JRR-3 の設計及び工事の方法の認可申請書（その 10）に係る追加説明事項

令和 2 年 4 月 20 日
日本原子力研究開発機構
原子力科学研究所

ケーブル分離設備の原子炉建家貫通部に係る火災防護について

ケーブル許容電流と許容電流低減率（女川2号炉ケーブルトレイラッピングの場合）
 （出典 女川2号炉 H30年4月審査資料）

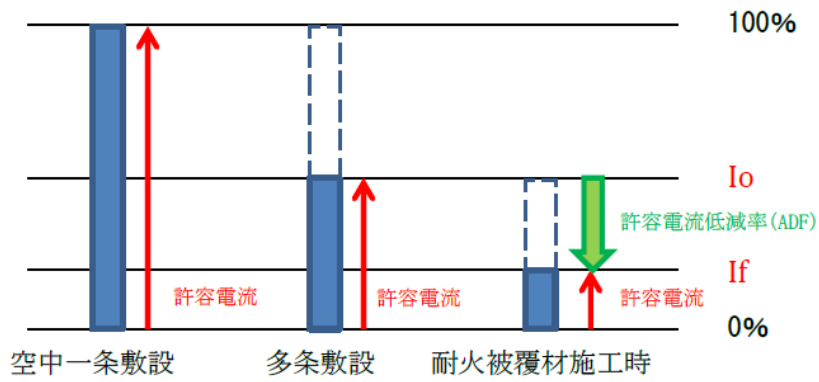
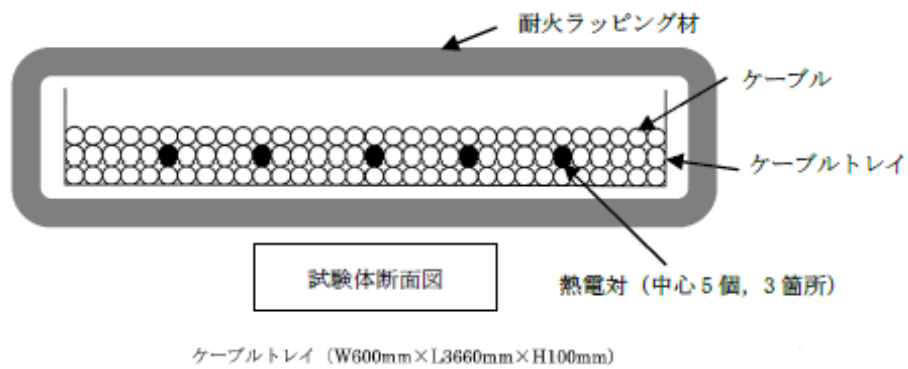
ケーブルを発泡性耐火被覆で巻く場合、ケーブルの通電による温度上昇による発泡性耐火被覆内の影響について考慮すること。

難燃シート（シリカ・マグネシア・カルシア系＋シリカ系複合材）を施工する対象ケーブル（安全保護系（計測制御系を含む）、非常用電源系）は440V以下の低電圧ケーブルであり、通電状態における温度は室温と同程度（実測で約20℃）であり、著しい発熱を生じるものではない。また、施工する難燃シート（シリカ・マグネシア・カルシア系＋シリカ系）の熱抵抗[※]は約0.3(m²・K/W)であり、一般的な断熱材の熱抵抗（フェノールフォーム系：約3.0(m²・K/W)）に比べて10倍程度熱を通しやすい材料である。このことから、難燃シートを施工した場合でも、通常の通電状態においてはケーブル自体への熱影響はない。

なお、女川2号炉で実施している許容電流低減率（空中一条敷設時の許容電流に対するケーブル多条敷設や耐火ラッピング施工による許容電流の低減割合。）の実証試験結果（H30年4月審査資料）によると、難燃シートを巻くことにより多条敷設時の許容電流から更に電流を低減させるための許容電流低減率は約56%であり、これを参考にJRR-3の防護対象ケーブル（最も発熱の大きい1次冷却材補助ポンプに関するケーブルを選定）の各状態における許容電流を算出すると、表の値となる。これらの値を比較すれば、④の電流値は③の電流値を超えないことが分かる。

貫通部のケーブル詳細配置図 (原子炉建家側視点)

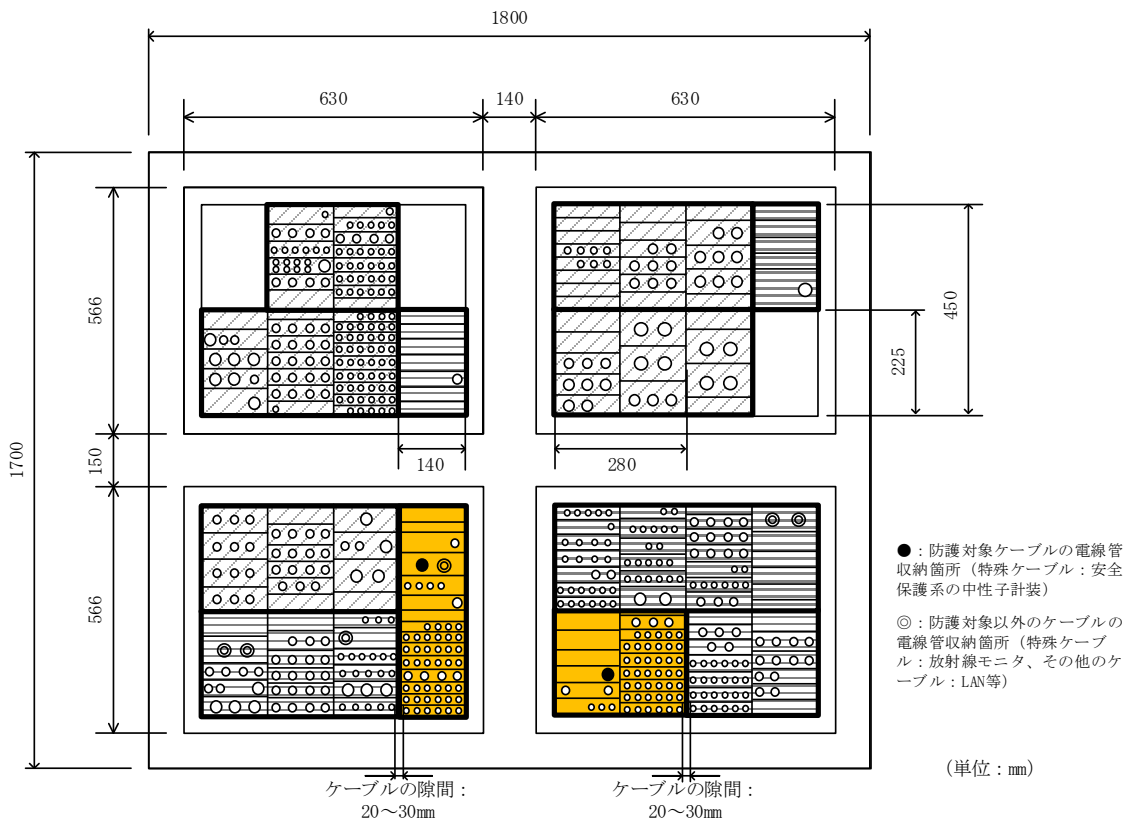
単独ケーブルが何で、どこを通るものであるか明確にすること。

これまで単独ケーブルと説明してきたものは、ケーブル単独の燃焼試験として ICEA 垂直燃焼試験を実施しているものという意味であり、全体として電線管を通して単独で敷設するケーブルが存在するという意味ではない。JRR-3 に敷設するケーブル全体のうち一部のケーブル（特殊ケーブルとして分類した同軸ケーブル及びその他の光ファイバーケーブル等）についてはケーブルトレイと電線管を用いて敷設されており、そのうち防護対象ケーブルにあたる特殊ケーブルについては、建家貫通部においてすべて電線管を通して敷設されている。具体的には貫通部のケーブル詳細配置図に示す箇所を通る。

難燃シート施工概略図 (例：B系の貫通部)

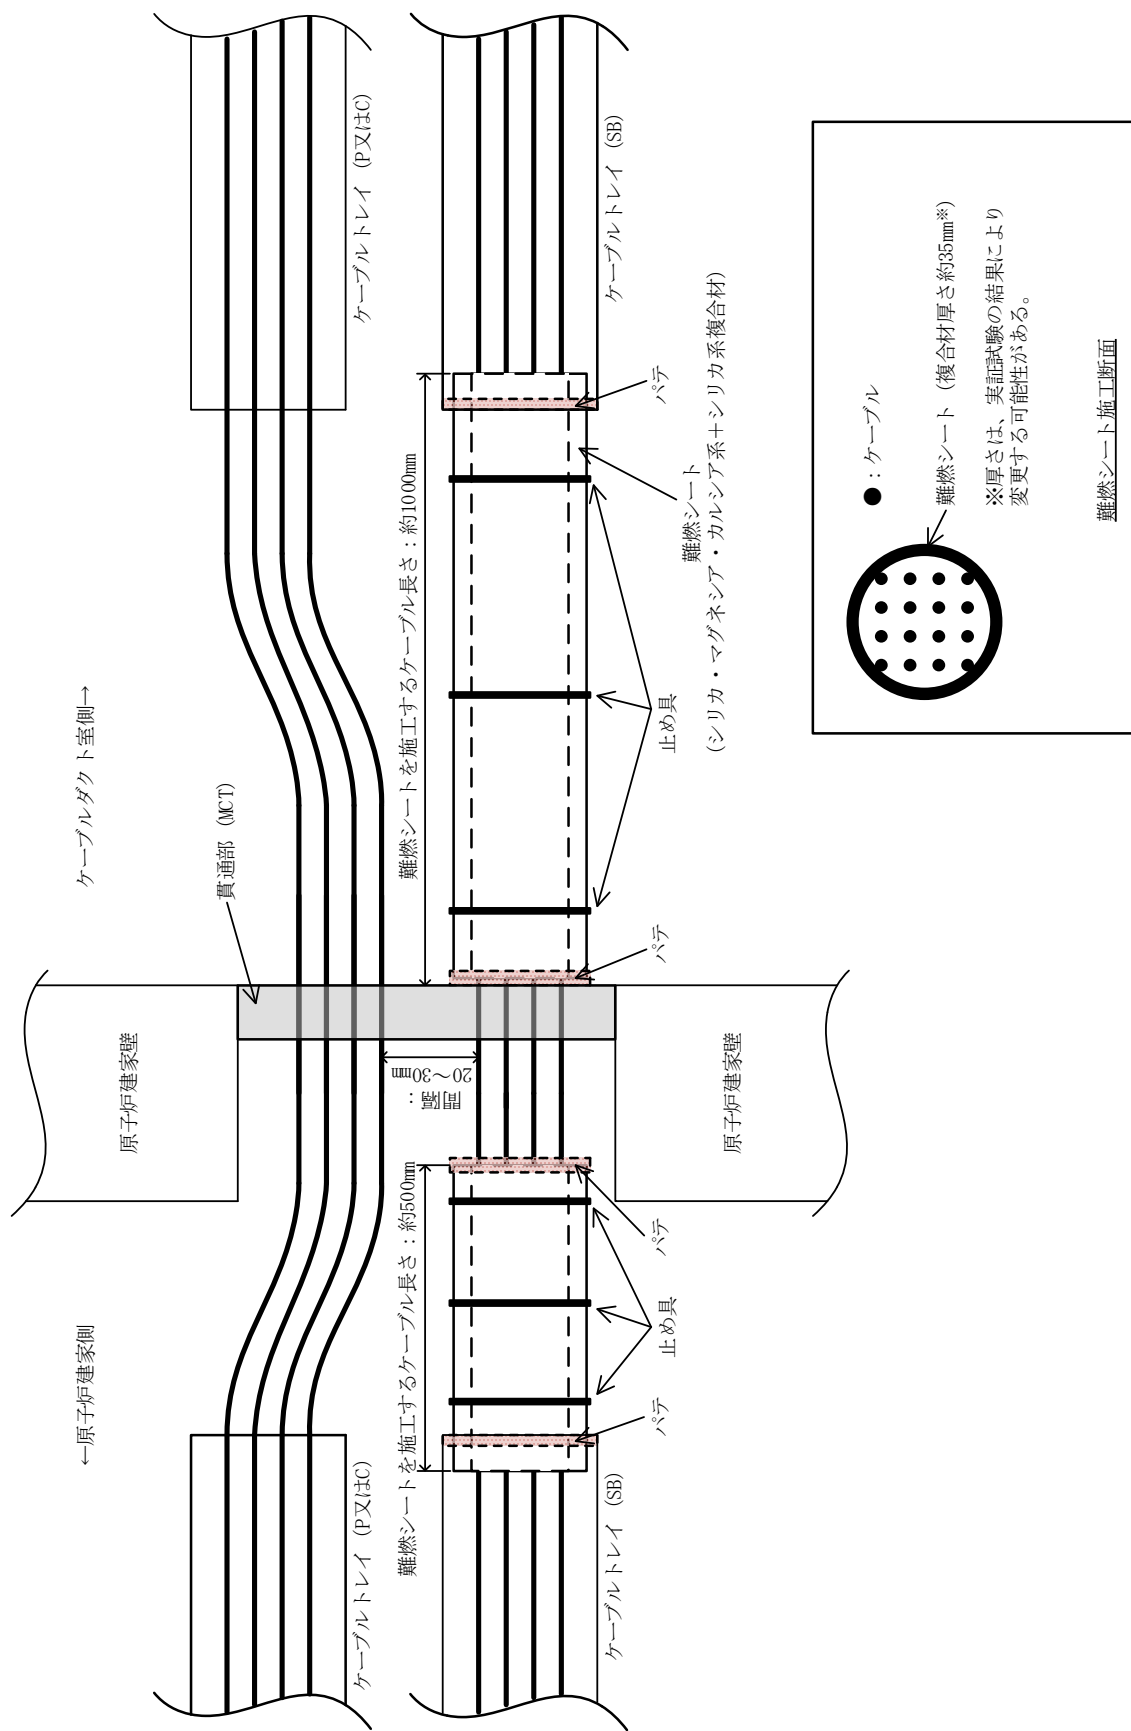
資料 R3-191-2 で示した難燃シートの施工性について、ケーブル周りの隙間等の説明を追加すること。

シートの施工方法の詳細、ケーブル周りの状況、対象ケーブル長さ等について、概略図等を示し説明する。
